工程指示 / 要求簡箋(E.I.)

工程指示編號：EI/ 4295 /22

工程名稱：延坪道住宅項目

工程項目：試水箱單元件生產修改

名稱	生母企	制圖	陳俊賢	2021.11.28	修改	A	B
材料	X85974	復核	謝永林	2021.12.14	日期	2022.01.16	2022.2.14
顏色	JMQ213457(三塗)	批准	胡哥		圖號	G-UN05

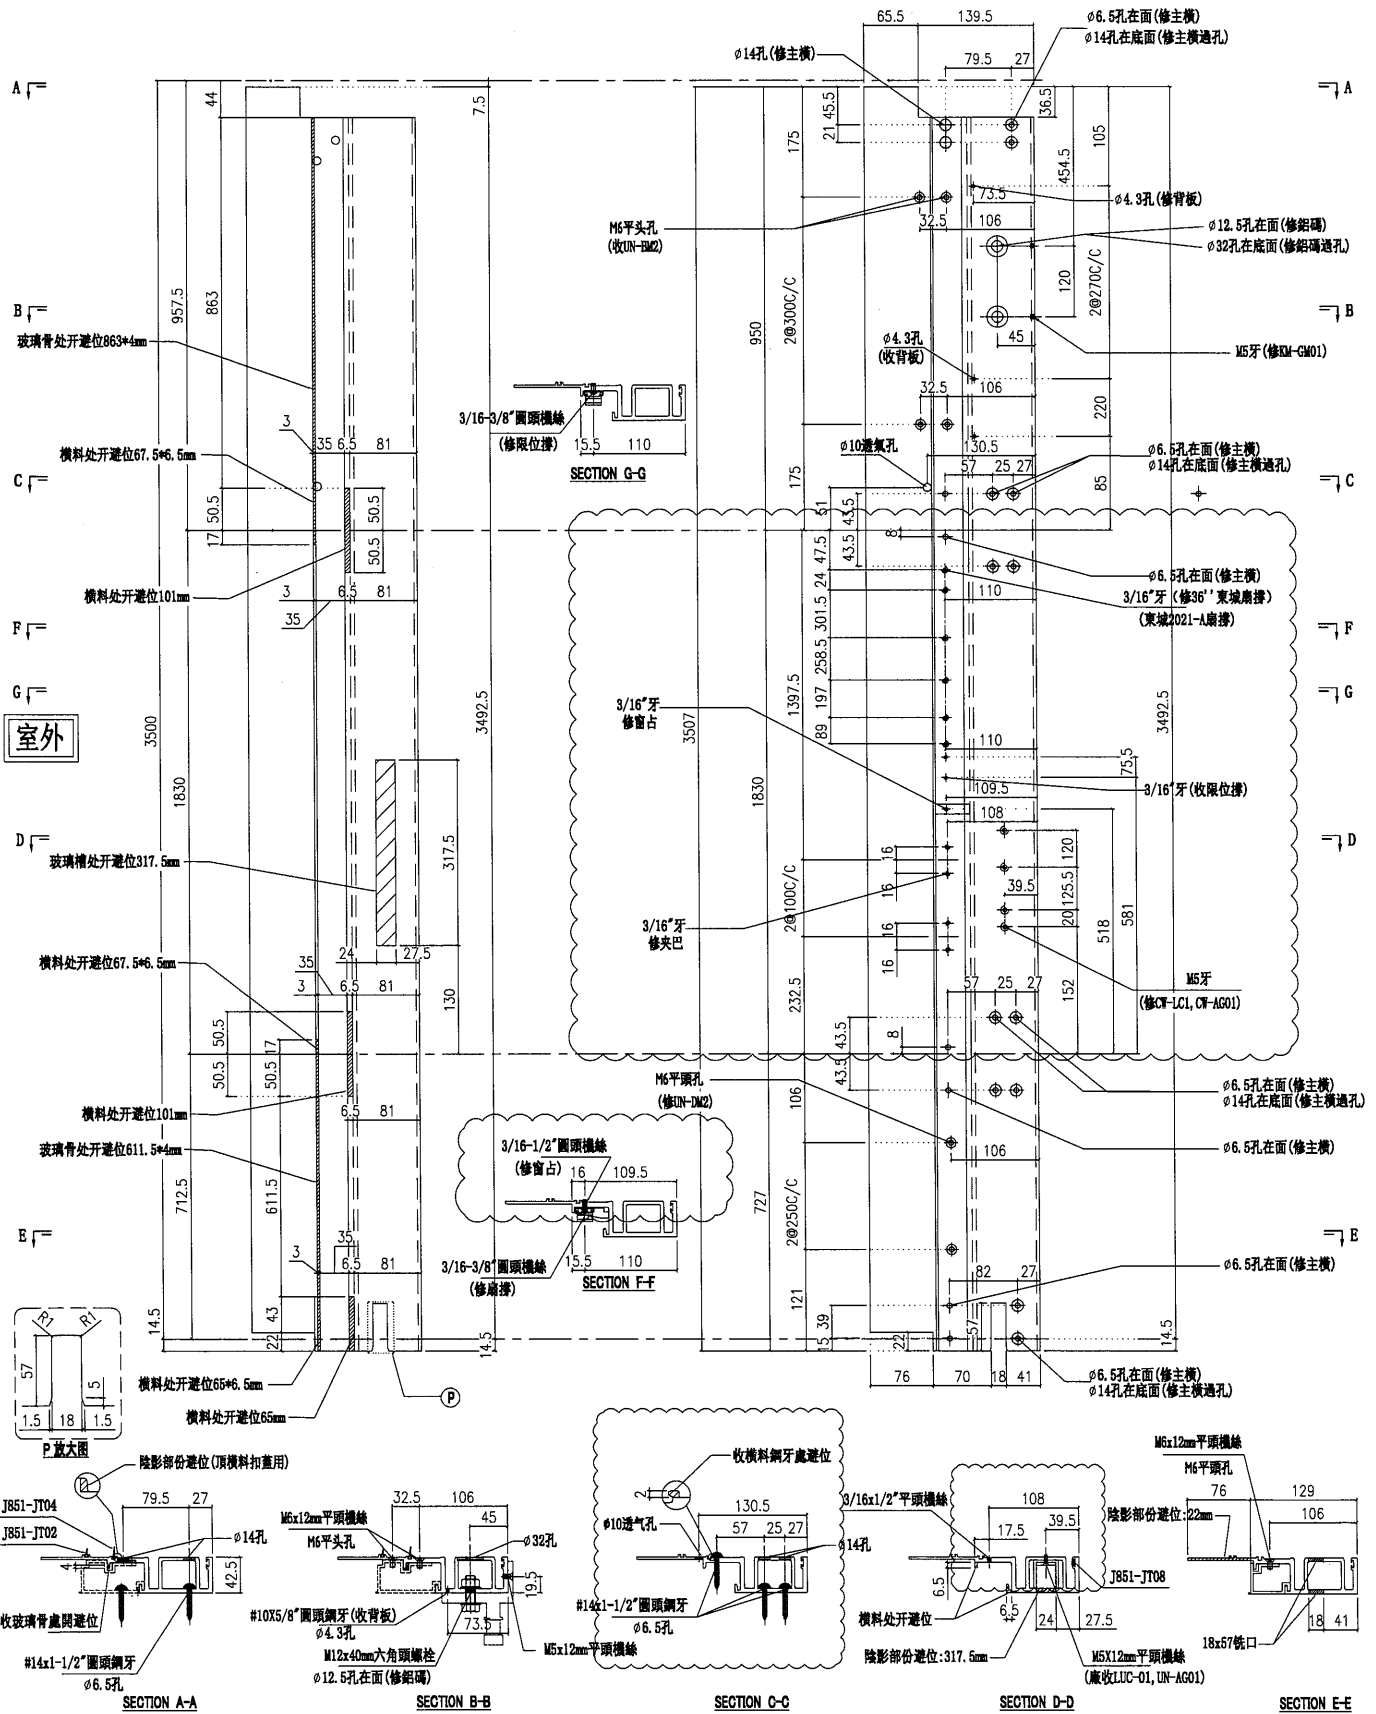
修改用36"寸扇撐，  
裝配件空間較少，先試做一幅

修改夾巴位置 請用A3打印

修改去水孔位置

名稱	生母企	制圖	陳俊賢	2021. 11. 28	修改	A	B
材料	X85974	復核	謝永林	2021. 12. 14	日期	2022.01.16	2022.2.14
顏色	JMQ213457(三塗)	批准	胡哥		圖號	G-UN06

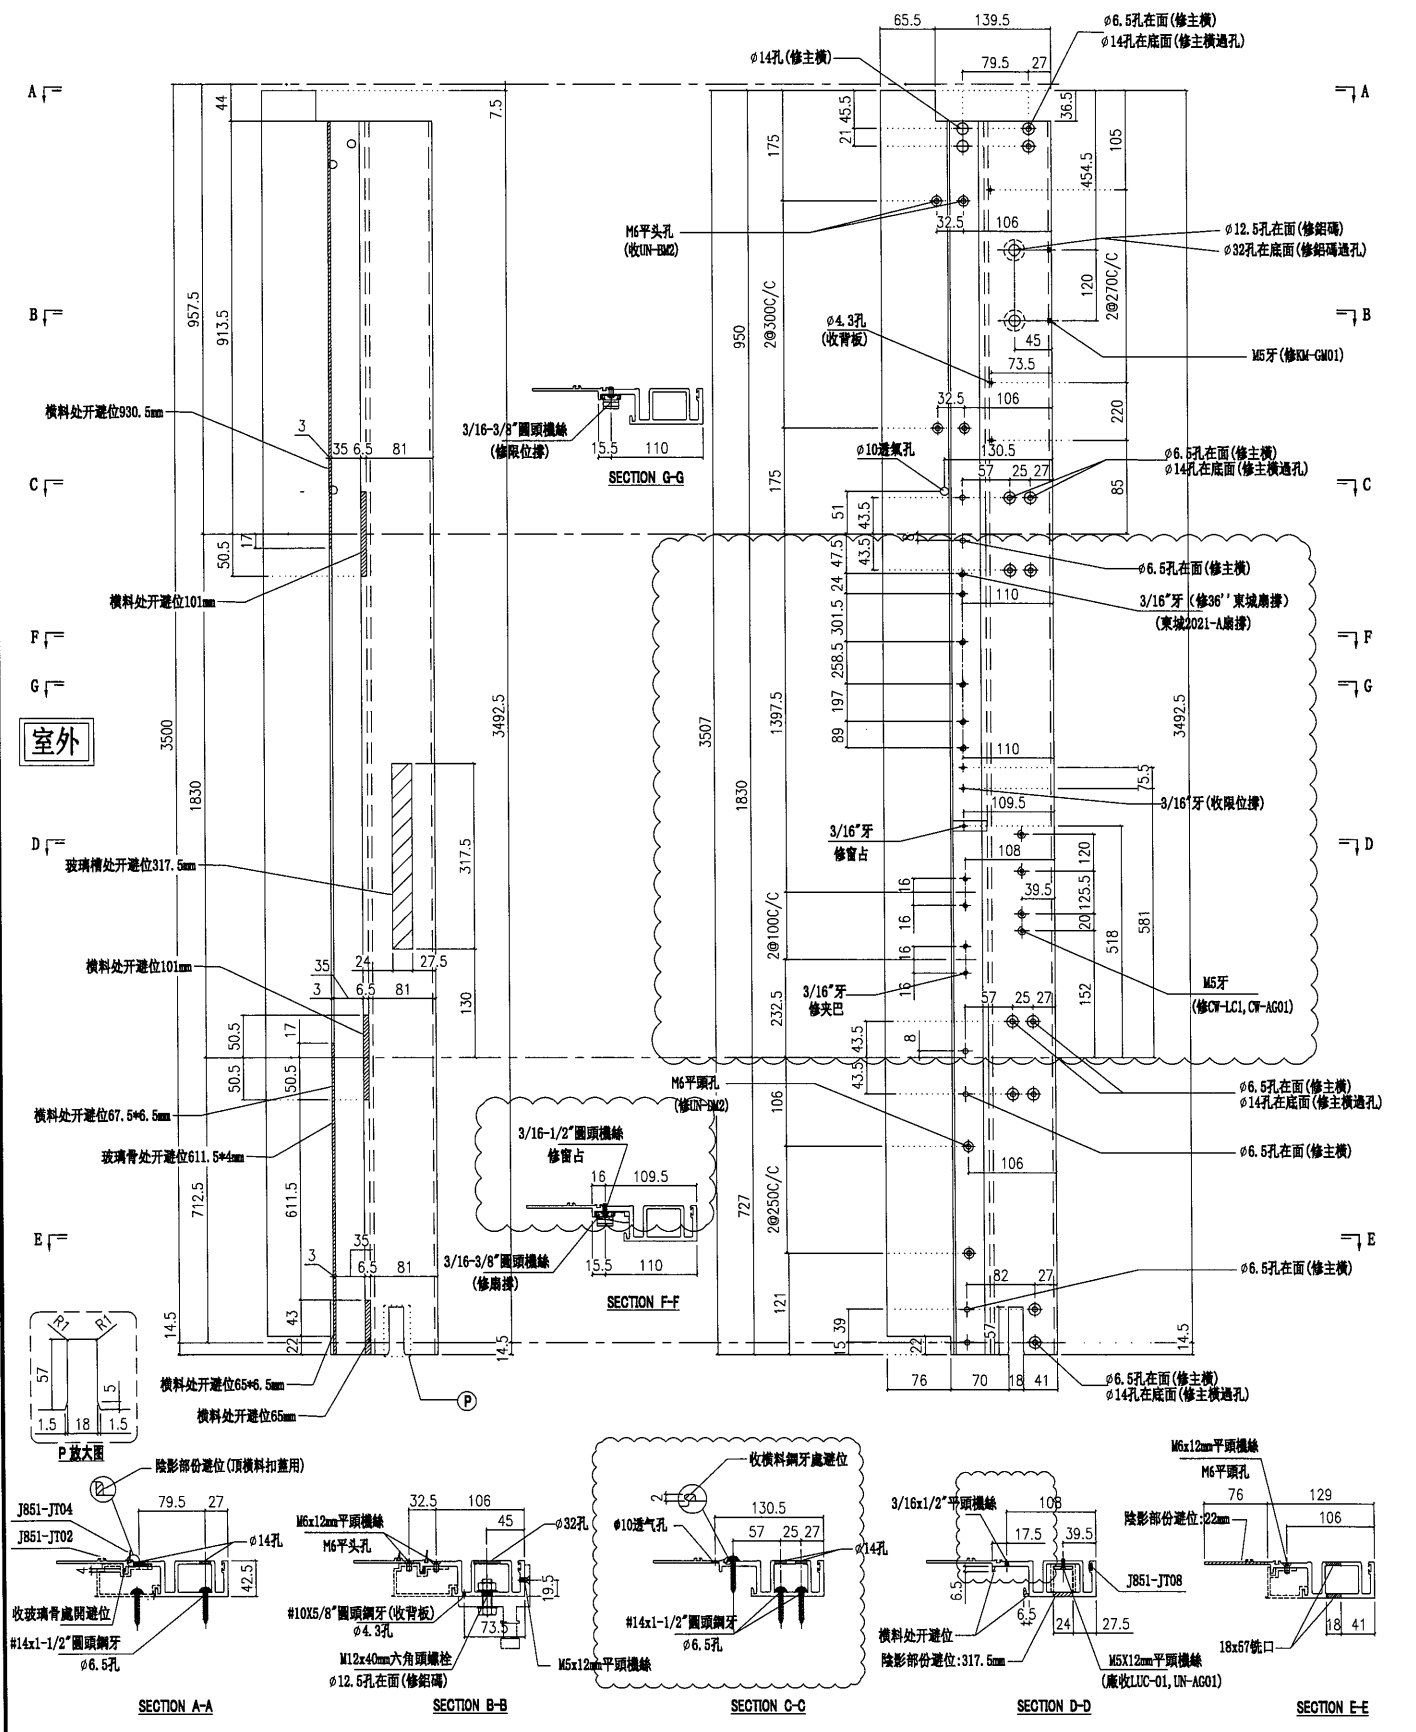
修改用36"寸扇撐，  
裝配件空間較少，先試做一幅

修改夾巴位置 請用A3打印

修改去水孔位置

名稱	生邊企	制圖	陳俊賢	2021.11.28	修改	A	B
材料	X85976	復核	謝永林	2021.12.14	日期	2022.01.16	2022.2.14
顏色	JMQ213457(三塗)	批准	胡哥		圖號	G-UN06R

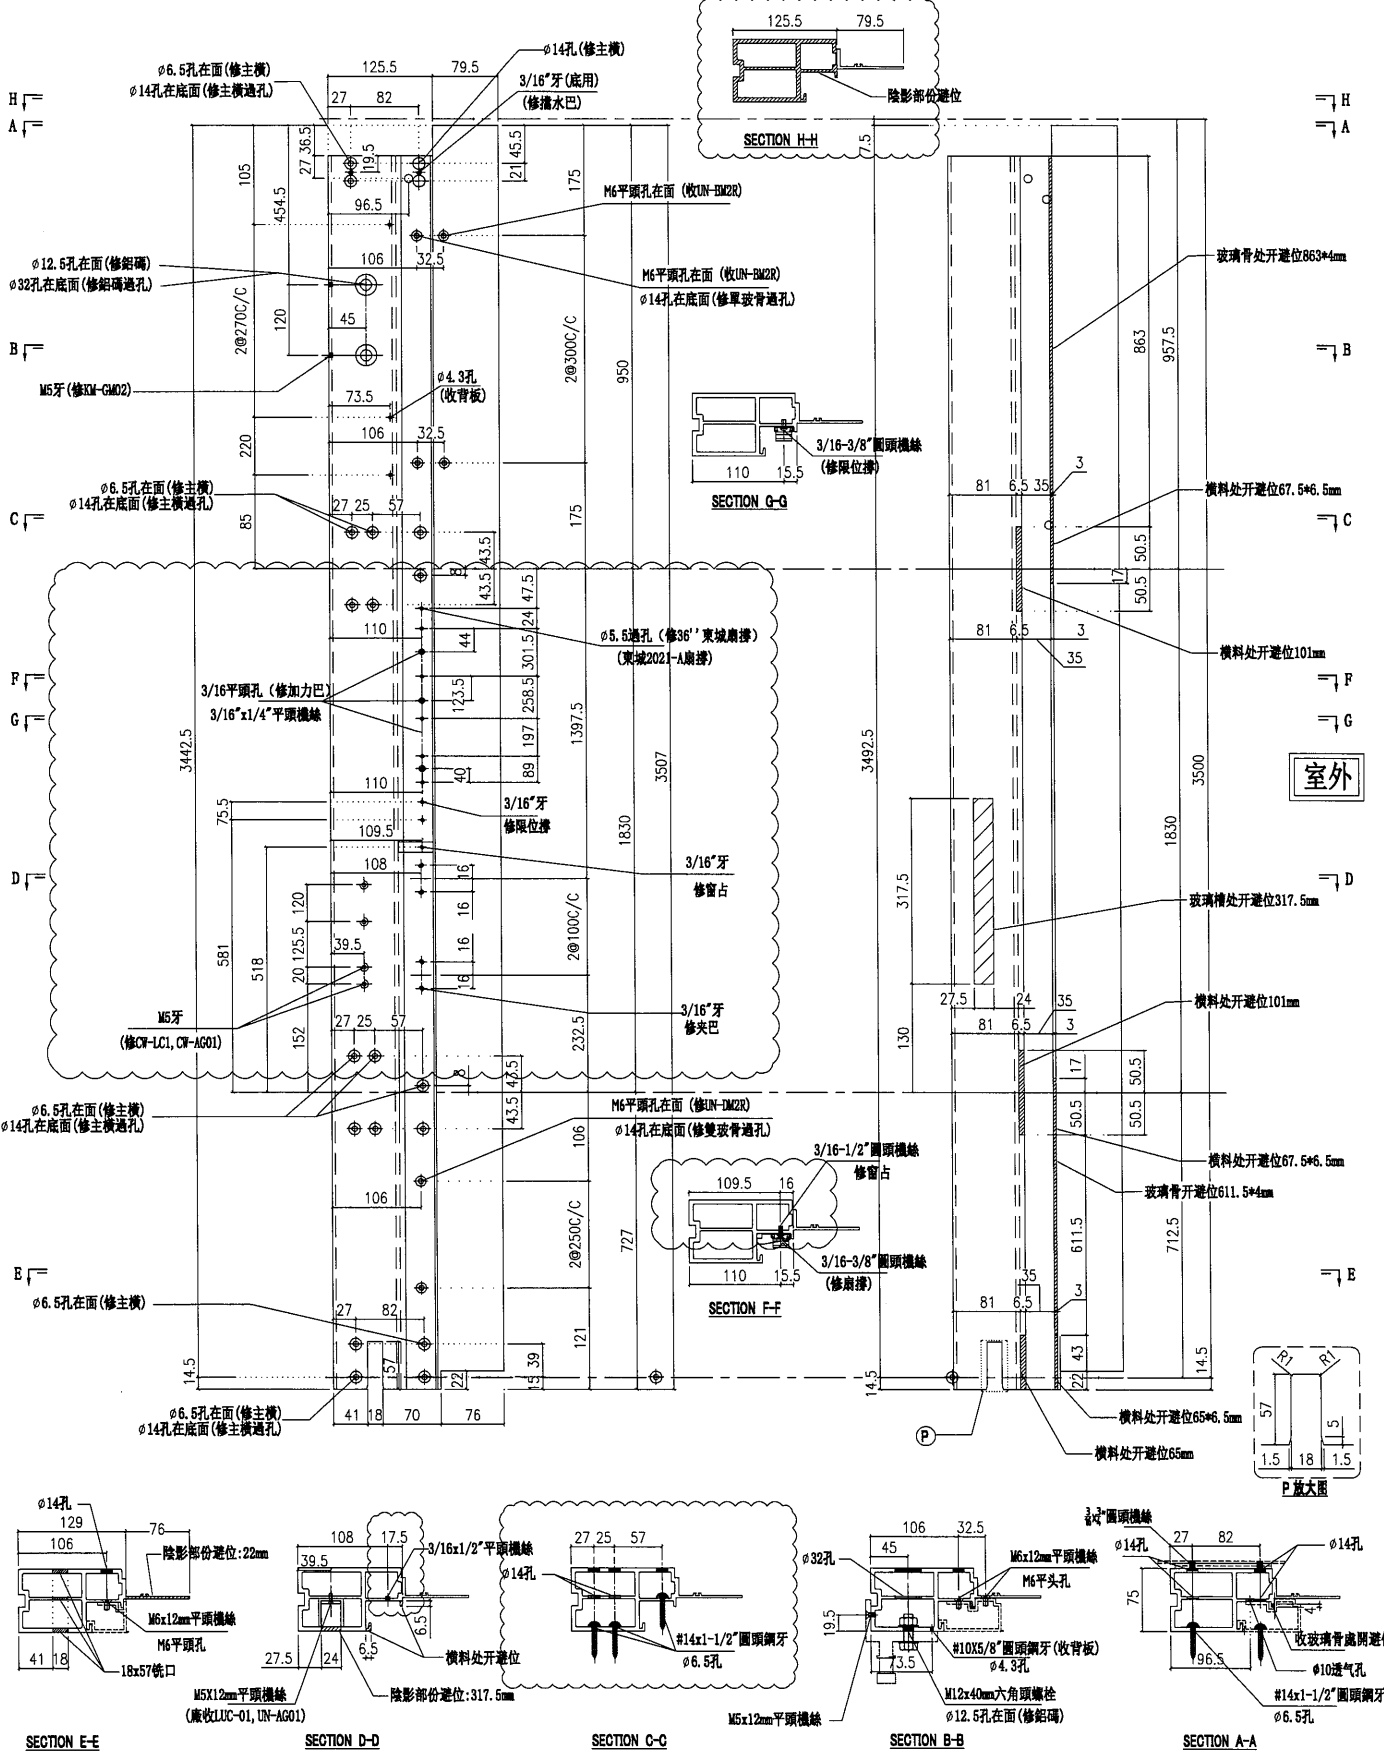
修改用36"寸扇撐，  
裝配件空間較少，先試做一幅  
修改夾巴位置 請用A3打印

修改頂部避位  
取消去水孔

名稱	梗邊企	制圖	陳俊賢	2021. 11. 28	修改	A
材料	X85975	復核	謝永林	2021. 12. 14	日期	2022.2.14
顏色	JMQ213457(三塗)	批准	胡哥		圖號	G-NU07

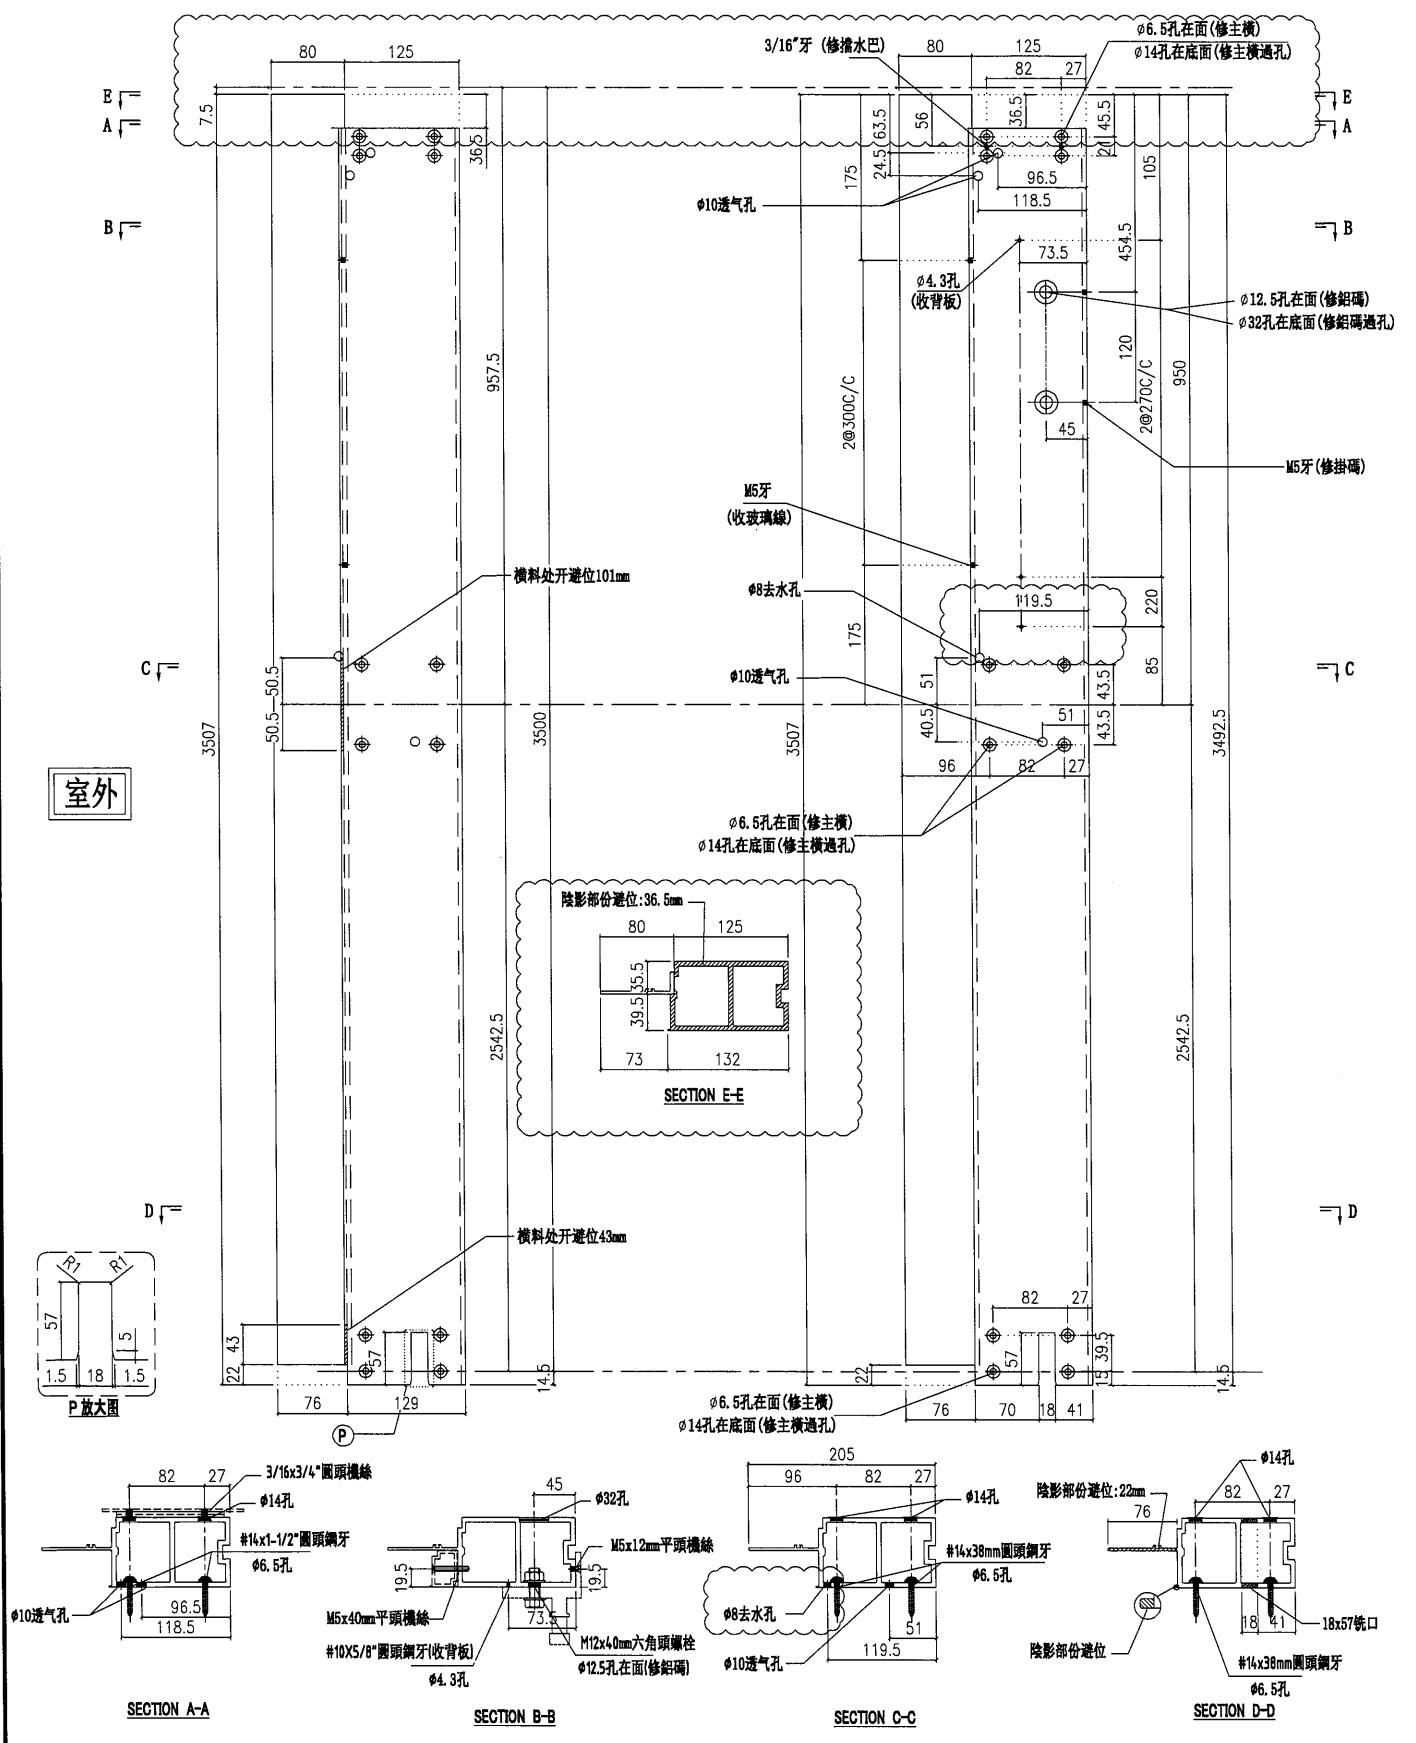
請用A3打印 修改頂部避位  
修改去水孔及過孔向室內偏移2.5mm
